**Autorité environnementale**

## **Avis délibéré de l'Autorité environnementale sur le pôle gare de Melun (77)**

**n°Ae : 2021-105**

Figure 5 – Carte de bruit initiale diurne – situation actuelle 2020 (rapport CIA 2021) (Source : dossier)

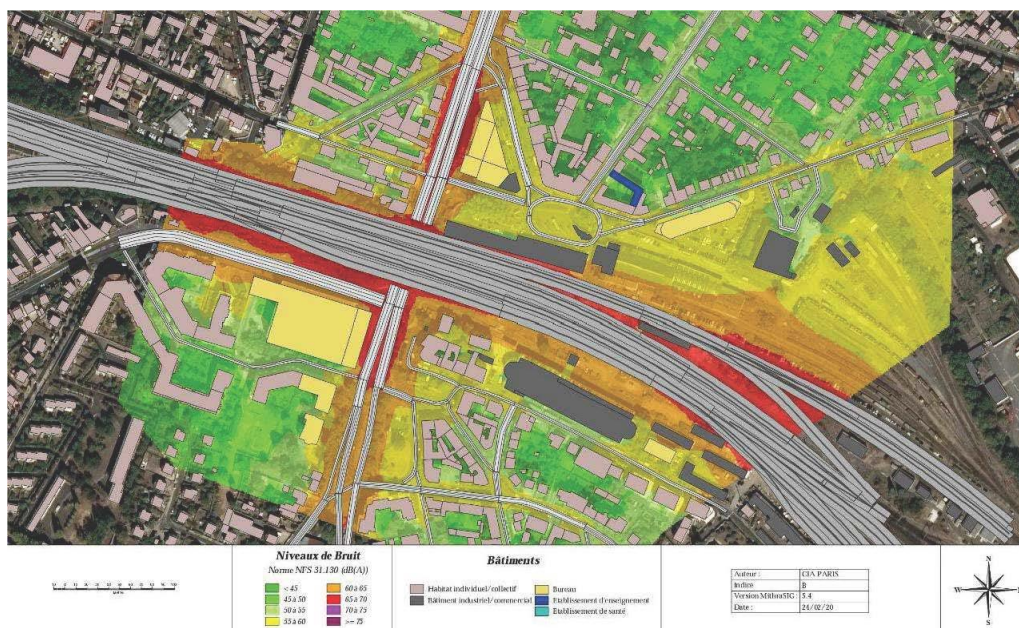
Il convient par ailleurs de rectifier le biais méthodologique signalé précédemment en excluant la modification du plan de circulation de la situation de référence.

***L'Ae recommande d'évaluer les incidences acoustiques en excluant modification du plan de circulation de la situation de référence, puis de définir et de mettre en œuvre des mesures acoustiques pour l'ensemble des bâtiments soumis à une augmentation de plus de 2 dB(A) du fait de la réalisation le projet.***
